Vysvětlení, změna nebo doplnění zadávací dokumentace č. 45

Název veřejné zakázky	UK – Výstavba Kampusu Albertov – Biocentrum
Druh a režim veřejné zakázky	Veřejná zakázka na stavební práce zadávaná v nadlimitním režimu
Profil zadavatele	https://zakazky.cuni.cz/
Evidenční číslo ve VVZ	Z2023-018663

Obrázek 1 - rozsah kolejnicového systému ploché střechy

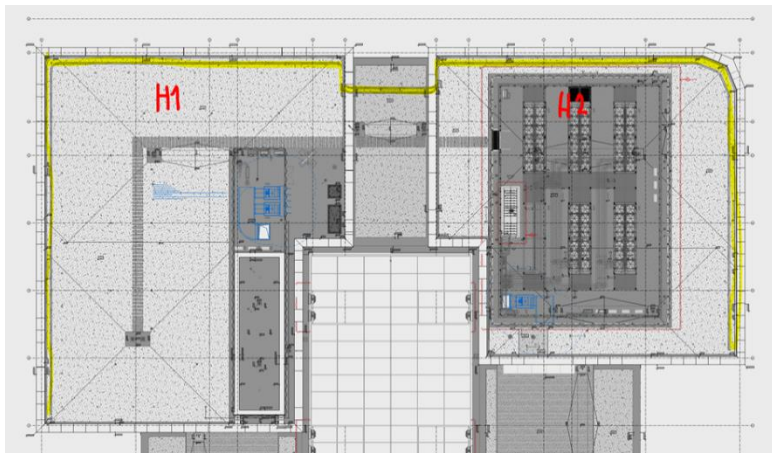
V rámci revize 04 byl dospecifikován kolejnicový zaatikový systém. Chápe tedy uchazeč správně, že položka č. 1136 jsou kolejnice v celkové výměře 139,5 bm a zde má být cena vč. vozíku?

Dále položka č. 1137 se týká pouze části, kde je LOP a v ceně mají být jen opěrní kolejnice v celkové délce dalších 58,6+68,3=126,9 bm (tady již bez vozíku)?

Pro správné nacenění žádáme zadavatele o doplnění přesné specifikace vč. počtu bm do každé položky.

Ve VV REV05 bude v pol. č. 1136 a 1137 změněna měrná jednotka a množství a dále byl doplněn text poznámky.

1136	M	767KOL-001	ZS.U6 - Kolejnicový zaatikový systém pro mytí a údržbu fasády, specifikace dle PD	bm	139,500		0,00	změna R3, množství, revize PD, R5 změna množství, m.j., poznámka, dotaz 419
			- hlavní nosná kolejnice vč. kotvení do střešní konstrukce v celkové délce 139,5 m - 1x motoricky ovládaný vozík pojízdný po nosné kolejnici - 1x motoricky posuvná lávka pro 1 osobu provádějící údržbu fasády (odnímatelná)

1137	M	767KOL-002	ZS.U7 - Opěrní kolejnice zaatikového systému pro mytí a údržbu fasády, specifikace dle PD	bm	139,500		0,00	změna R3, množství, revize PD, R5 změna množství, m.j., poznámka, dotaz 419
			- opěrná kolejnice vč. kotvení do střešní konstrukce v celkové délce 139,5 m

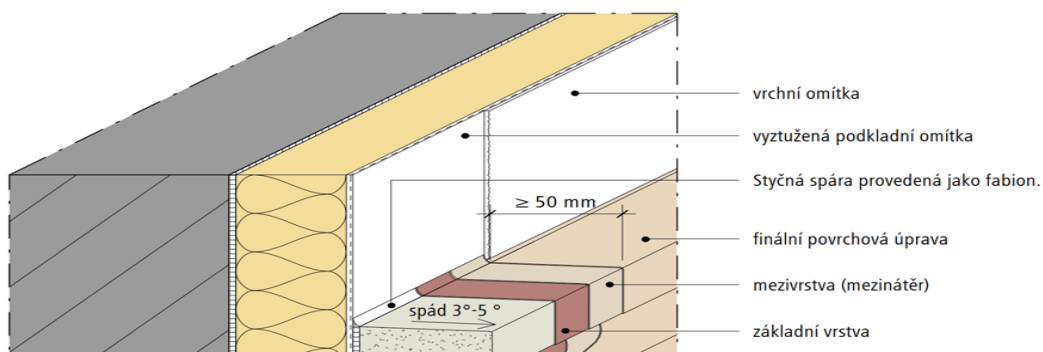
Parapety, římsy atd. na bázi minerálního granulátu mají mít dle tabulek prvků povrchovou úpravu OM.01. Je výměra omítek u těchto parapetů, říms atd. obsažena v pol. č. 231 nebo má uchazeč ocenit jednotlivé parapety, římsy atd. vč. této omítky?

Povrchová úprava prvků fasády (parapety a římsy apod.) je myšlena vždy jako součást daného prvku tzn. vykázaný prvek je nutno vždy ocenit včetně povrchové úpravy.

Profilovaná deska parapetu nebo římsy bude po osazení povrchově upravena několika vrstvami

- penetrace povrchu (adhezni spojení s povrchem desky)
- vrstva omítky vytvářející výslednou povrchovou strukturu
- mezivrstva
- konečná omítka v barvě okolní fasády objektu BC

Jednotlivé vrstvy budou odpovídat technologickému postupu a předpisu výrobce kompletního systému profilovaných fasádních výrobků.

R/DS09 - ZÁVĚS - AKUSTICKÝ - BÉŽOVÝ

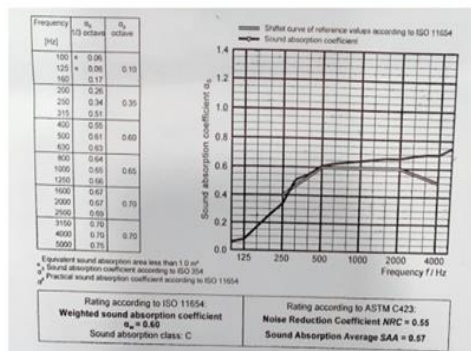
List BCA D.3 SO01 – Akustické závěsy – nenalezli jsme v knize designových standardů příslušnou specifikaci R/DS09. Žádáme o doplnění.

Specifikace je součástí designových standardů KDS_D08 a KDS_C04.
